改善箇所説明図

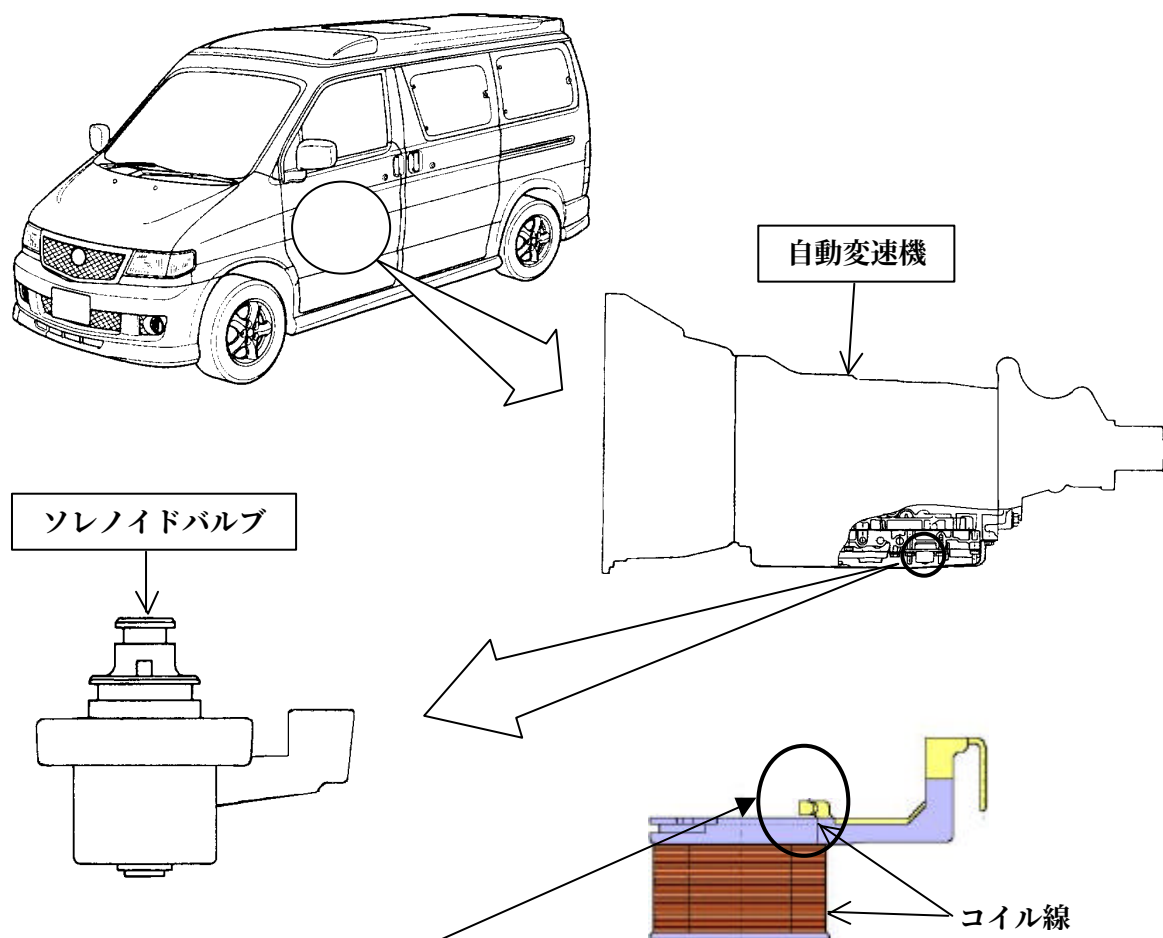
基準不適合発生箇所

自動変速機に内蔵された油圧を制御するソレノイドバルブのコイル線のかしめ時における作業方法が不適切なため、コイル線が変形し、自動変速機の温度変化による熱膨張収縮の繰り返し応力により、コイル線が断線するものがある。そのため、正常な油圧制御ができなくなり、クラッチの滑りや変速不良が発生し、最悪の場合、走行不能あるいはNレンジで車両が前進するおそれがある。

改善の内容

全車両、自動変速機のシリアル番号を点検し、対象となるものは、ソレノイドバルブの導通状態を検査し、異常のあるものは、ソレノイドバルブの良品を組み込んだ自動変速機一式と交換する。また、異常のないものは、当該ソレノイドバルブを良品と交換する。

識別：自動変速機のオイル・パン左側の側面中央付近に白色ペイントを塗布する。
